SERVICE INFORMATION

RECORDERS

9131

Bc 583

Fig.1.

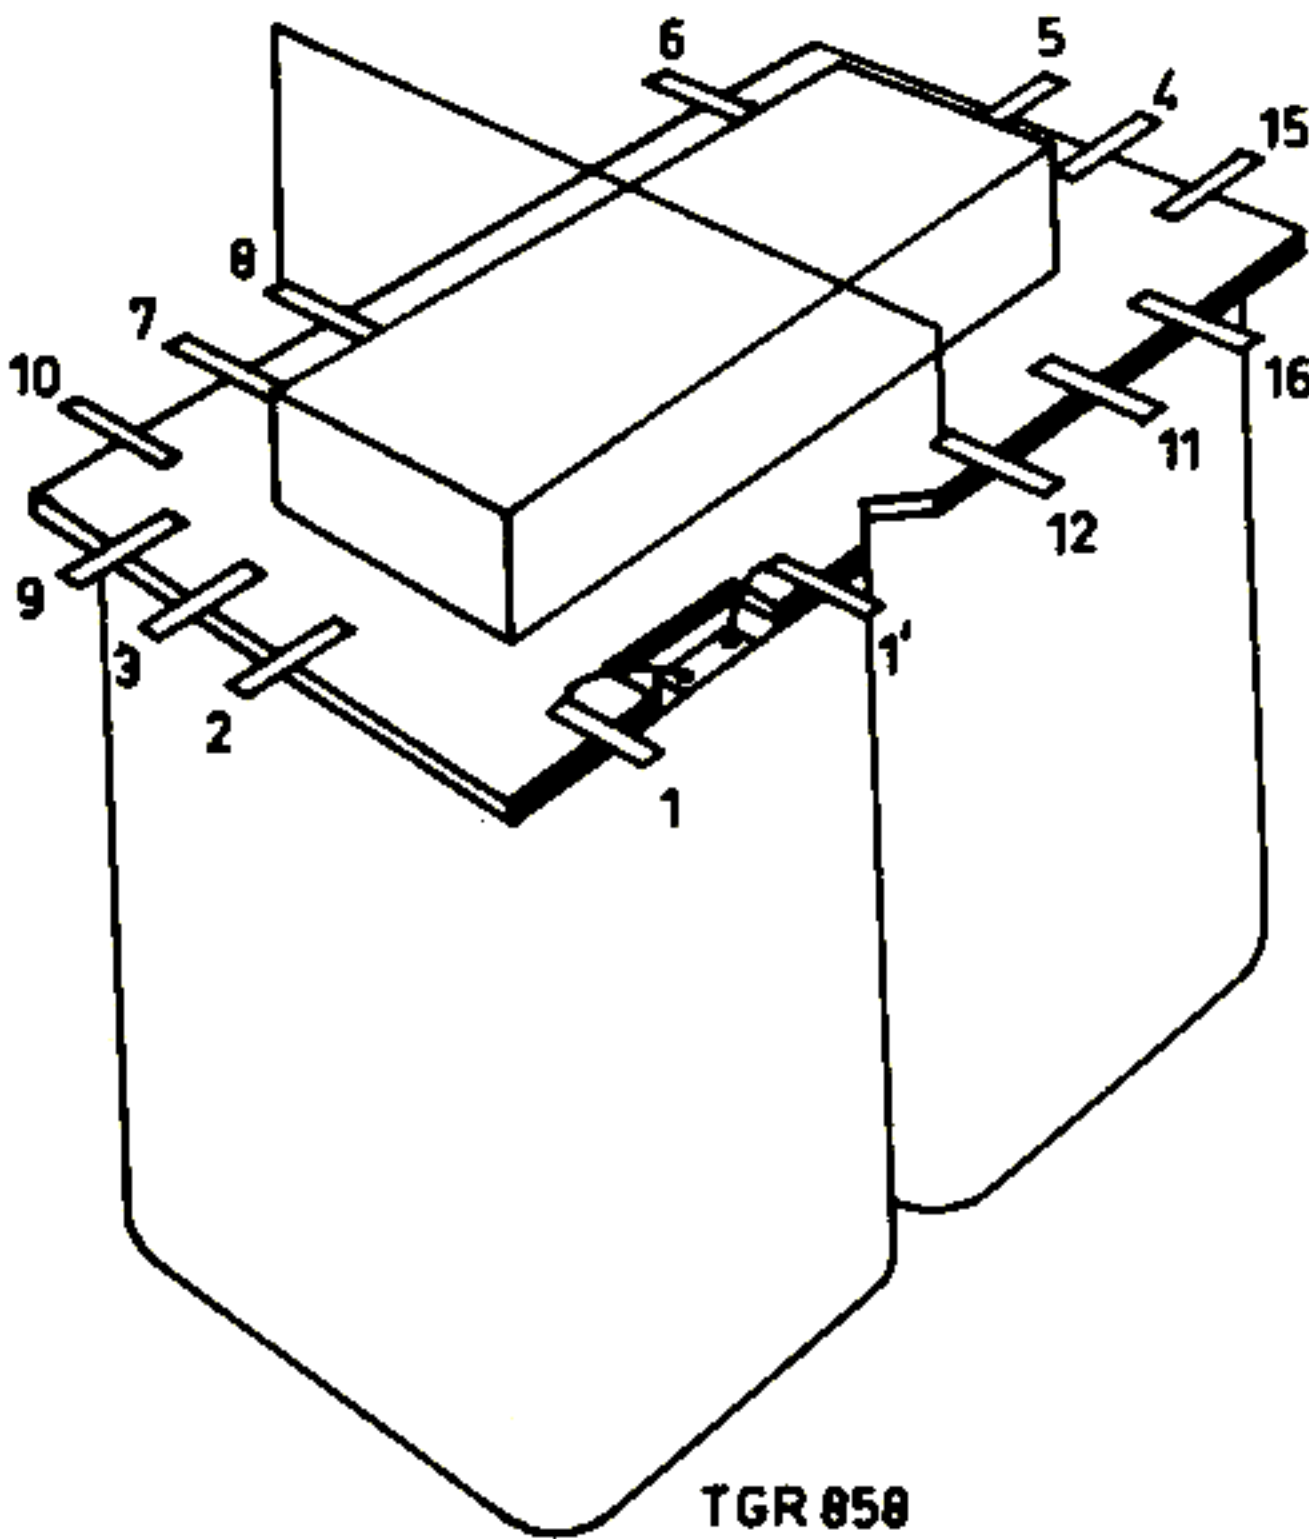
Starting with number WR01 the connections of transformer T1 have been changed. These are now as shown in Fig. 1.

Vanaf WR01 zijn de aansluitingen van de transformator T1 gewijzigd. Deze zijn nu geworden zoals aangegeven in Fig. 1.

A partir de WR01 les connexions du transformateur T1 ont été modifiées comme le montre la figure 1.

Fig.2.

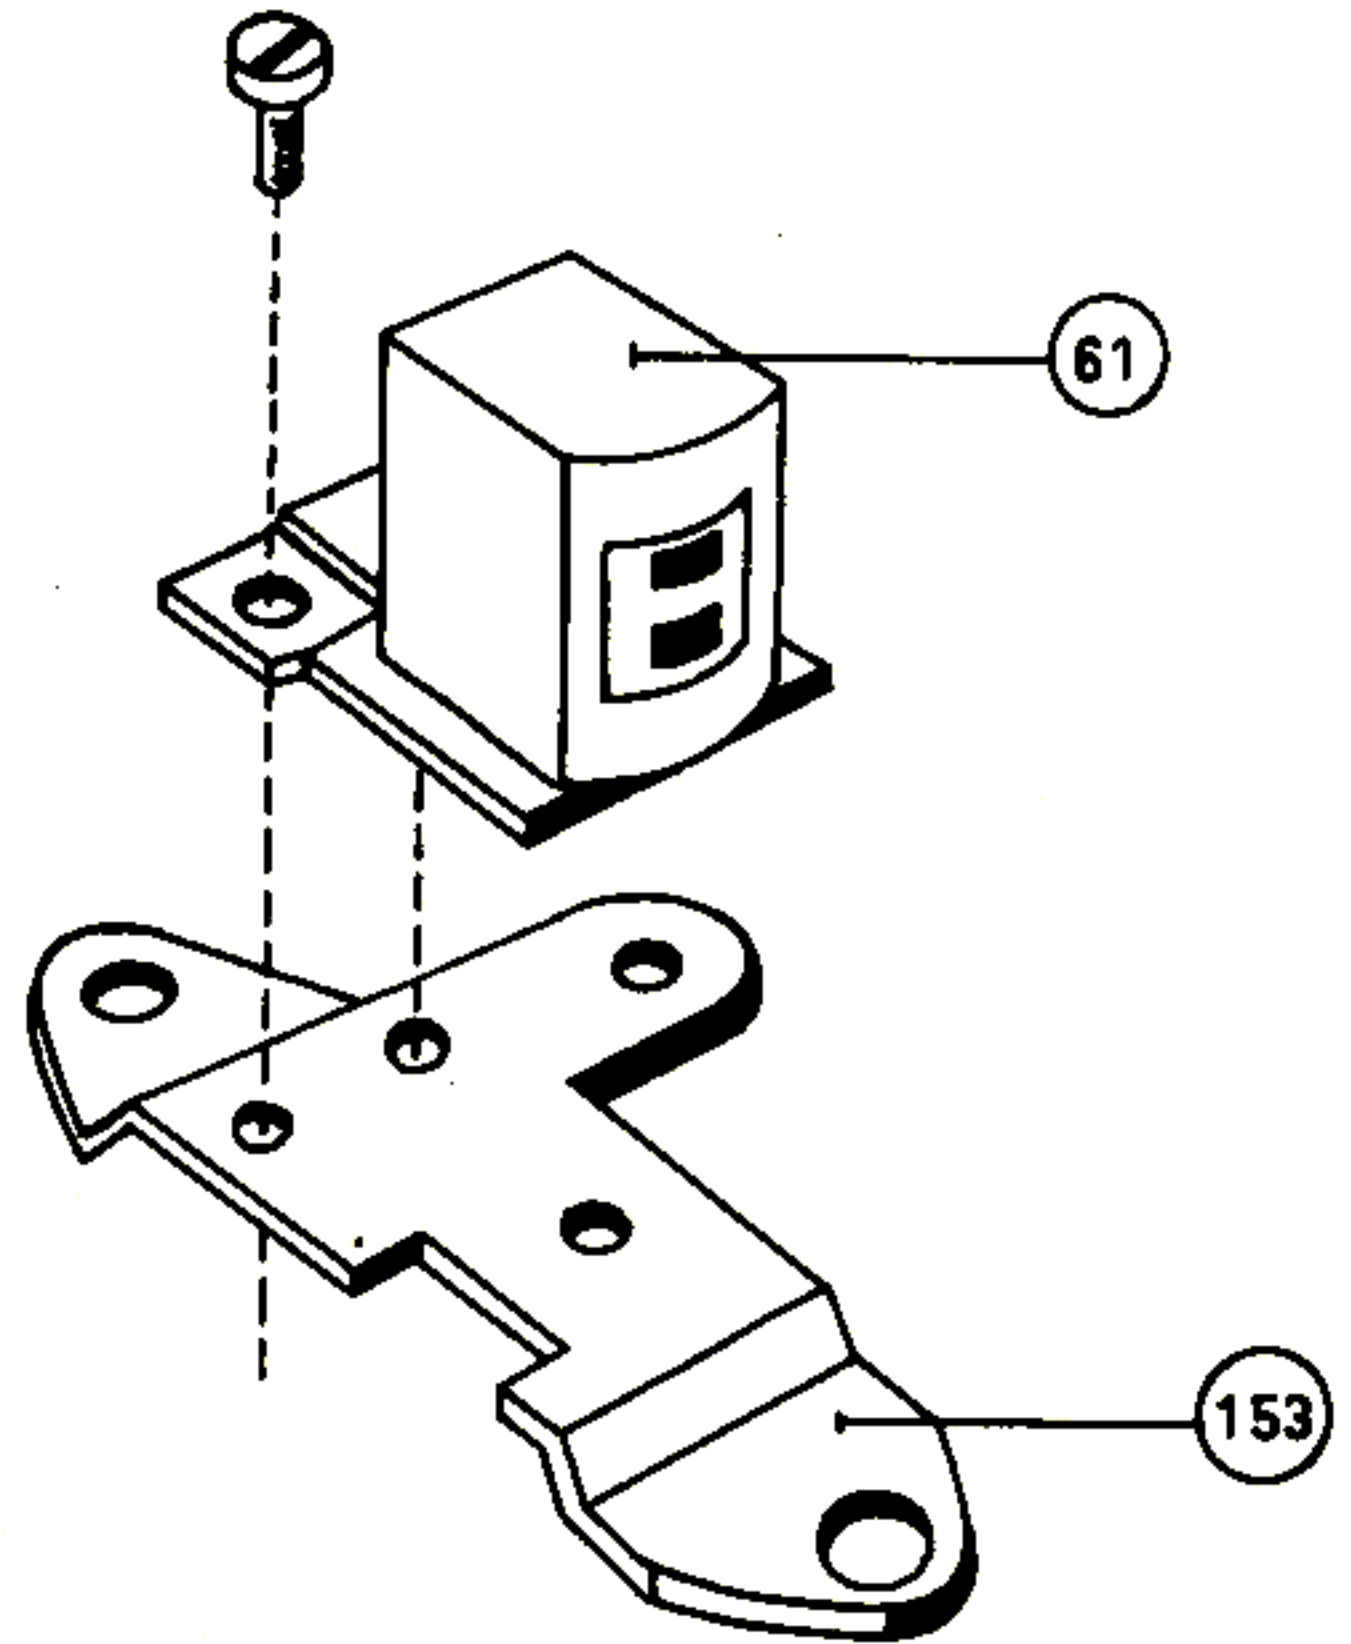
Starting with number WR02, the recording-/playback head and its mounting have been changed.

When mounting a new head, mounting plate item 153 should also be replaced, see Fig. 2.

Vanaf WR02 is de opname-/weergavekop en zijn bevestiging gewijzigd. Bij gebruik van een nieuwe kop, dient tevens de bevestigingsplaat, pos. 153, te worden vervangen, zie Fig. 2.

Depuis WR02 ont été modifiées la tête enregistrement reproduction ainsi que sa fixation. En cas d'utilisation d'une nouvelle tête, il faut remplacer la plaquette de retenue, repère 153, voir Fig. 2.

Code number new recording-/playback head	4822 212 00957
Code number mounting plate	4822 212 00959
Code number of Re1	4822 212 00816
Code number of Re2	4822 212 00655
